## 改善箇所説明図

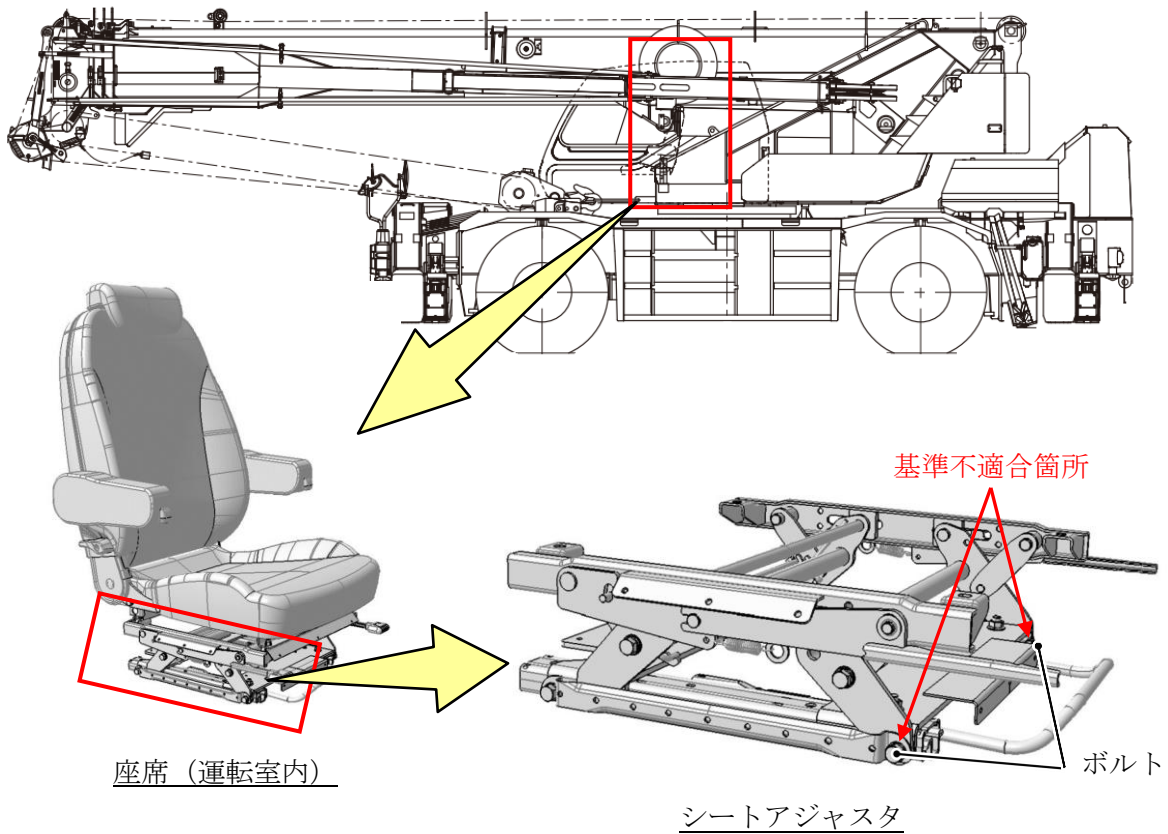
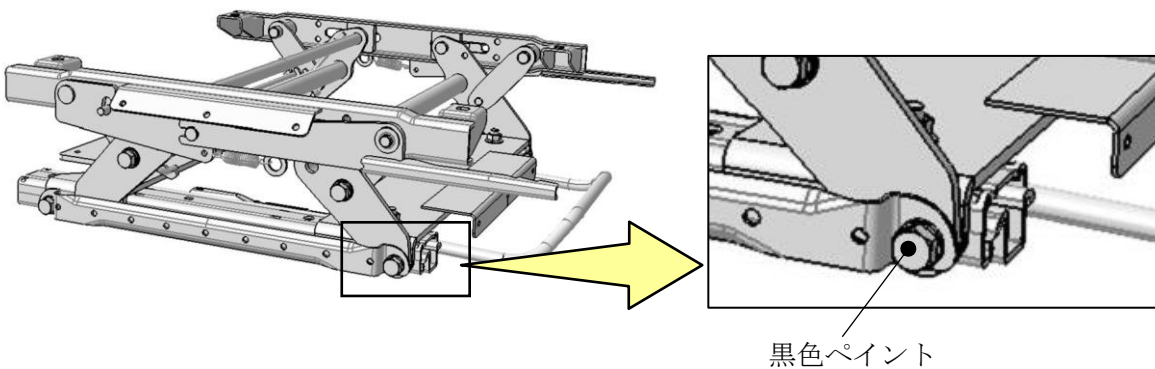
ホイールクレーンの座席において、シートアジャスタの組立作業が不適切なため、ボルトの締付トルクが不足しているものがある。そのため、そのままの状態で使用を続けると、走行振動等によりボルトが外れ、シートにガタつきが発生するおそれがある。

全車両、当該ボルトを点検し、規定トルクで締付けを行う。

識別：ボルトへ黒色ペイントを行う。
